Anhang 3 zum Schlussbericht AP „Neue Sensorbauarten für Straßenwetterstationen“

Stellungnahmen der Firmen zu den Aussagen des Anhangs 1

Stellungnahme zum Anhang BAST-Schlussbericht „Neue Sensoren für Straßenwetterstationen“ (Auswertung/Bewertung Lufft Sensoren)

Case 2 11.12.2017

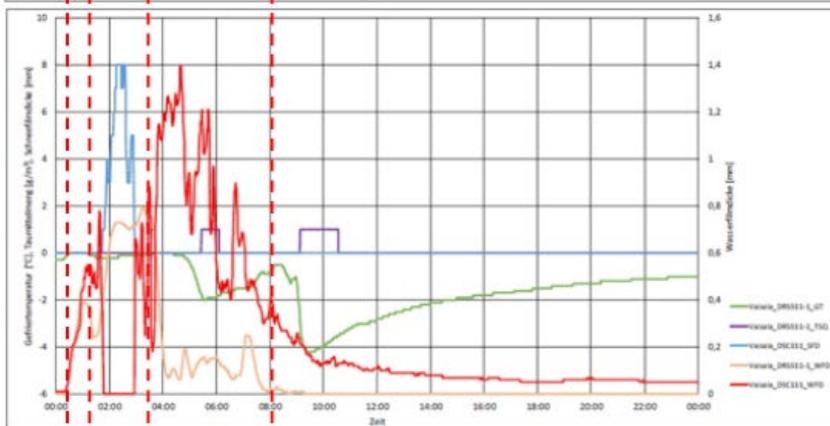
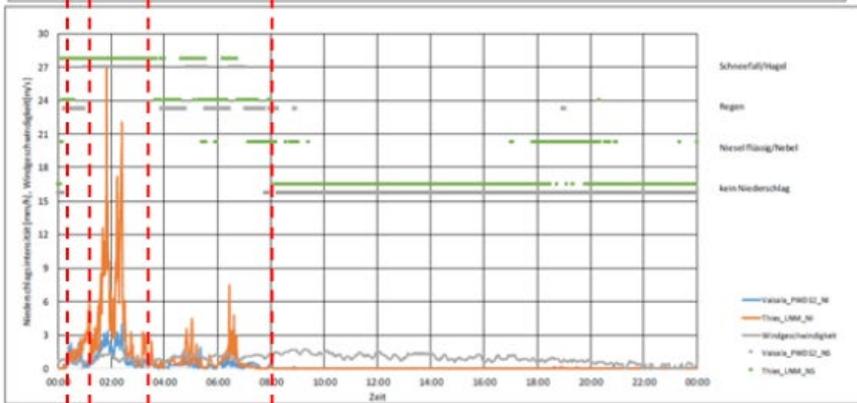
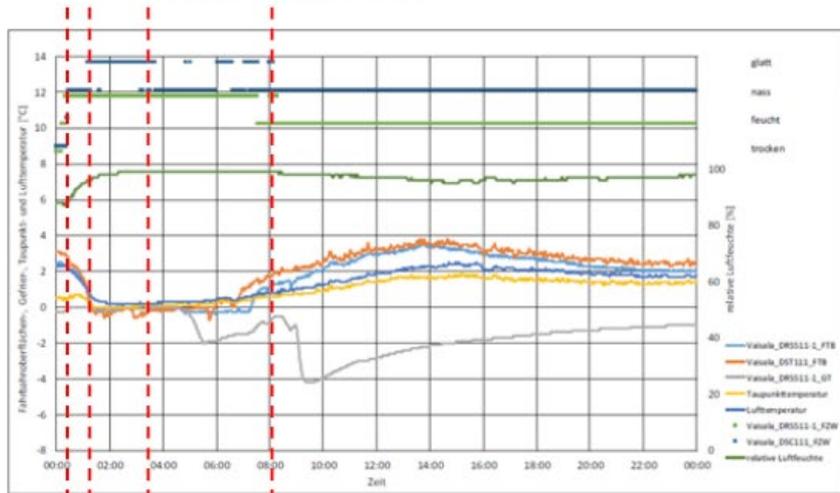
Die Wasserfilmdicken des DR5511 und DSC111 unterscheiden sich erheblich. Der DR5511 gibt ca. vier Stunden vor der Abtrocknung trocken an. Nach einem Niederschlagsende gehen die Werte für die Wasserfilmdicke schnell auf null Millimeter.

Der DSC111 gibt in zweiten Hälfte des Betrachtungszeitraum häufig eine Wasserfilmdicke größer 0 mm bei gleichzeitig ausgegebenem Fahrbahnzustand „trocken“. Dies ist nicht plausibel.

Der PWD12 erkennt den Niederschlag ähnlich den Beobachtungen. Er gibt aber oft keinen festen sondern nur flüssigen Niederschlag an. Das Messergebnis des PWD12 wird **negativ** gewertet.

Second half (after 12:00) road surface is DRY. During that period there are some amount of very short term precipitation events with very low intensity indicated by both precipitation sensors. DSC is able to measure these very small water film thicknesses in this case below 0.01mm*, which do not even exceed moist threshold according to EN 15518 standard thresholds and therefore state should remain DRY.

This rather present good sensitivity of the DSC sensor instead of resulting statement "not plausible" (Clearly faulty statement)

Manufacture should not be punished for having sensitive sensor and such small layer thicknesses should be reported (below 0.01mm) for clients as important indication that surface is not absolutely dry. Particularly beginning of the dew/frost formation can early detected which such sensitive sensor performance.

Die Niederschlagsart in dem Zeitraum ist ein Gemisch aus Regen und Schnee. Diese Kategorie (Sleet) wird in den vorgegeben Kategorien nicht dargestellt. Es wäre zu empfehlen die unterschiedlichen Niederschlagsarten anzuzeigen. Momentan werden Niederschlagsarten, wie z.B. Sleet/Freezing rain, etc. anderen Kategorien zugeordnet. Des Weiteren verfügt der PWD über die Funktion weather update delay, hier kann man über den Befehl WSET die Default Einstellungen ändern. Momentan ist die Einstellung für jeden internen Niederschlagsstatus im Default auf 6, was einen Zeitraum von 6x 15 Sekunden darstellt. Würden wir diese Einstellung auf 1 ändern, würde es zu häufigeren und schnelleren Wechseln der Niederschlagsart kommen. In der Grafik zeigt der Thies Sensor für den gleichen Zeitraum Schnee, Regen und Niesel an. Der PWD zeigt meist flüssigen Niederschlag an, weil der überwiegende Teil des Niederschlags flüssig ist und die delay Funktion im Default eine ständigen Wechsel unterbindet.

Case 4 18.12.2017

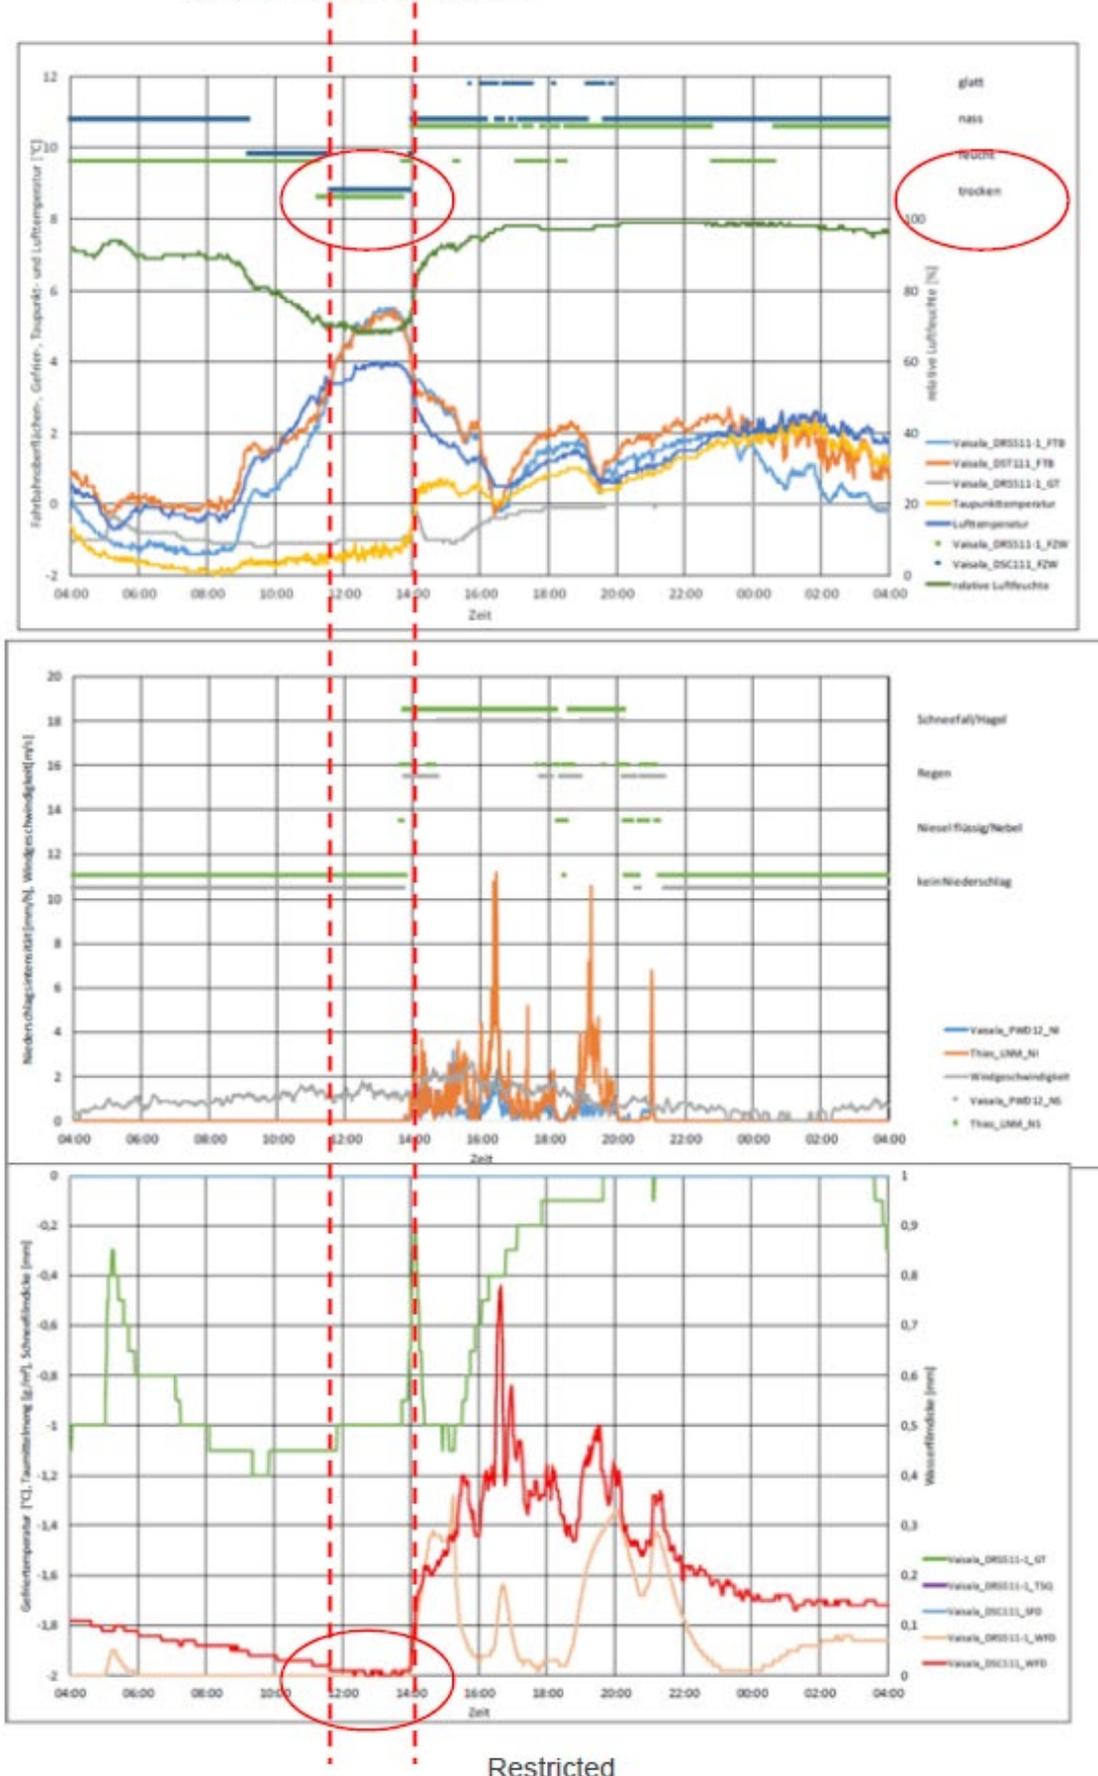
Der DRS511 erkennt keinen Schnee auf der Fahrbahn. Der DSC111 gibt zwar „glatt“ aber mit größeren Unterbrechungen in der durchgängig beobachteten Schneephase an. Die Messergebnisse des DRS511 und des DSC111 werden **negativ** bewertet.

As stated based on the photos from 01:39 to 03:35 road was clearly covered by snow which was clearly indicated by DSC and state was indicated steadily as SLIPPERY according to EN 15518. After this time random snow and rain showers were indicated till 08:00 and simultaneously surface temperature was above 0 °C as well road was treated by de-icing chemical several times. Due to this as well traffic flow snow would melt quickly and road surface would be rather slushy or wet.

As EN 15518 do not specify threshold for slush, only stated that SLIPPERY has to be indicated if partly solidified solution.

Vaisala DSC therefore use threshold of 10%, meaning that if ice portion of the total solution is less than 10% road surface state is reported as WET otherwise SLIPPERY. If such threshold would not exist any presence of icy crystals would automatically trigger state SLIPPERY even though surface would actually not be slippery

It is obvious that after 03:35 road surface is constantly changing from slushy to wet at measured area due to traffic and melting. Till 08:00 DSC is indicating both states depending on current situation and after 08:00 when precipitation ends completely and surface temperature way above freezing temperature all solution is in liquid form and only WET state is indicated.

Therefore we consider as DSC working exactly as it should and represent correct road condition at current time.

Case 5 29.12.2017

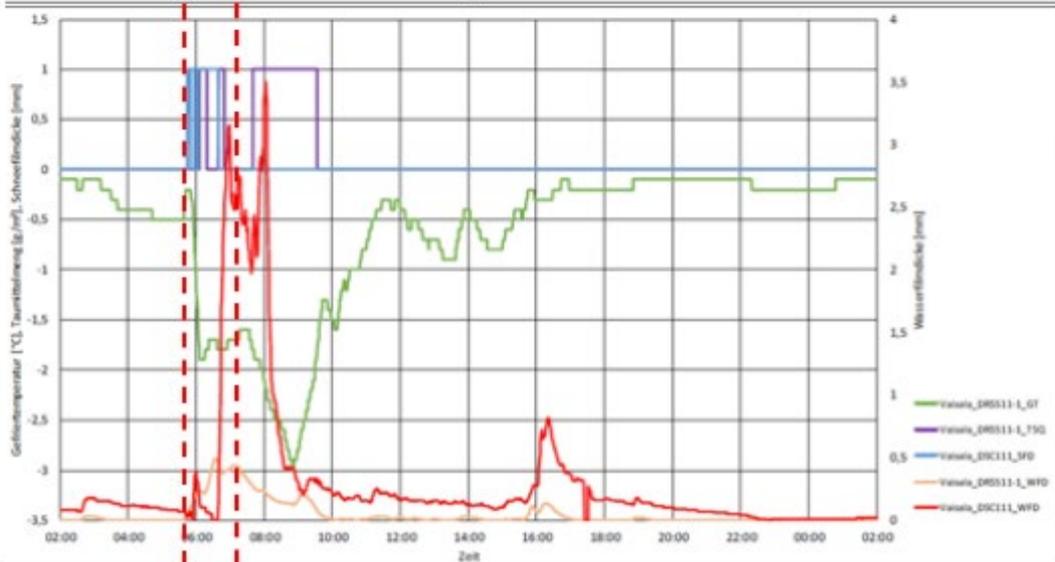
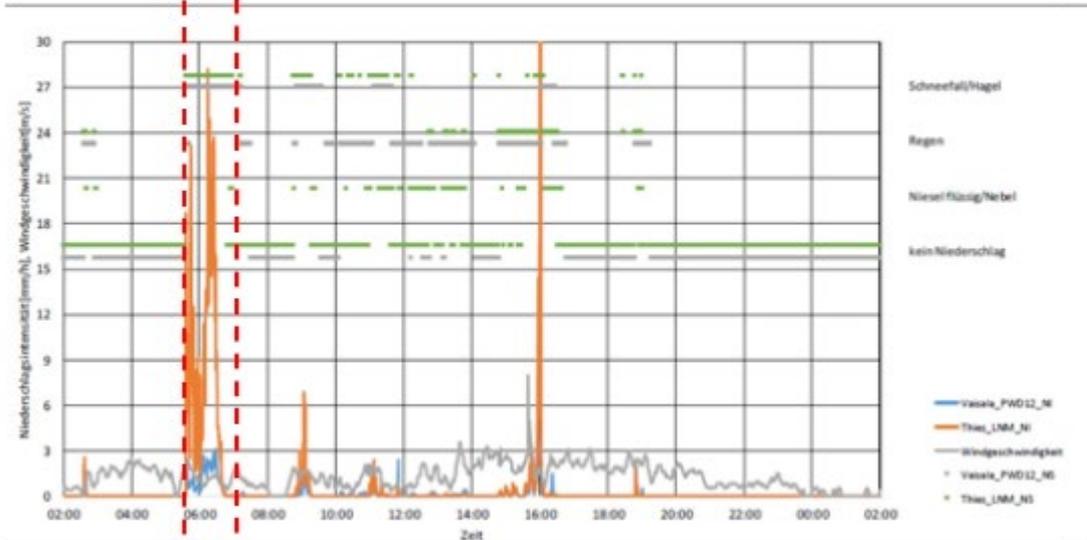
Die vielen Angaben „nass“ des DSC111 außerhalb der Niederschlagszeiten in den ersten Stunden des Fallbeispiels eher entsprechen nicht den subjektiven Beobachtungen. Eine genaue Bewertung ist allerdings nicht möglich. Zwischen 12 und 14 Uhr widersprechen sich allerdings die Angaben von Fahrbahnzustand und Wasserfilmdicke. Bei einer Wasserfilmdicke von 0 oder 0,01 mm wird der Fahrbahnzustand „nass“ angegeben.

Der DRS511 gibt in den ersten Stunden des Betrachtungsfalls den Fahrbahnzustand „feucht“ längere Zeit bei einer Wasserfilmdicke 0 mm an.

Die Messergebnisse des DRS511 und des DSC111 werden aufgrund der widersprüchlichen Angaben über einer Stunde innerhalb der Sensoren **negativ** bewertet.

Beginning of the period (04:00- 14:00) is a good example of the road surface drying slowly without precipitation. This drying /(evaporation) is nicely recorded by DSC. We have hard to believe that surface would be different than stated by DSC (wet or moist) and some level of true observation or images indicating differently should be provided to confirm that our statement would be incorrect.

Between 12:00- 14:00 surface has dried out and reported water layer below 0.01 mm measured by DSC and DRY surface reported as clearly shown in the graph.

Anyhow by mistake report states that incorrectly that WET is reported.

Between 12:00- 14:00 below 0.01mm layers are reported NOT 0.1mm as stated incorrectly

Die berechnete Kommentierung zum Bezug zwischen Fahrbahnzustand und Wasserfilmdicke wurde berücksichtigt und im Anhang 1 korrigiert.
